Nota Aclaratoria No. 1
SDC/00118949/067-2019
Suministro, Armado e Instalación de Mobiliario para Oficina

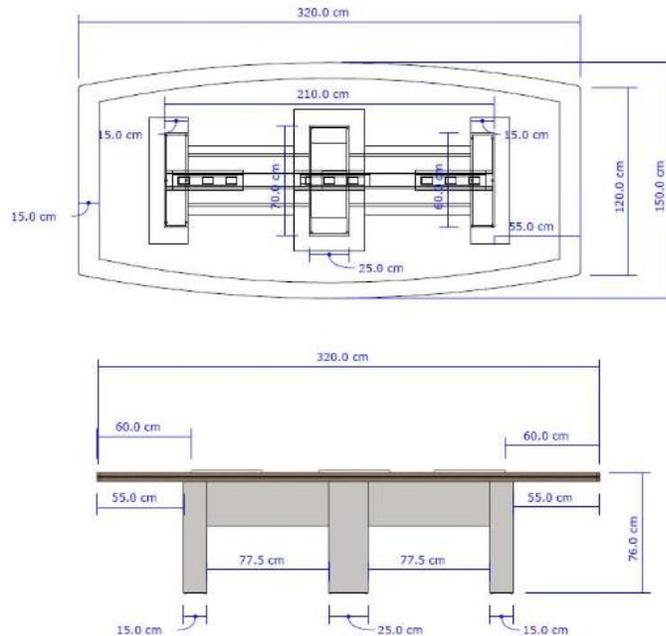
Item No. 2.1 Mesa de reunión:

- Indicar medidas aproximadas
- Aclarar si la base es laminada en color alumina o color negro

Dimensiones aproximadas

Largo = 3.20 m

Ancho al centro = 1.50 m

Ancho al inicio = 1.20 m

Altura = 0.76m

La base es color alumina.
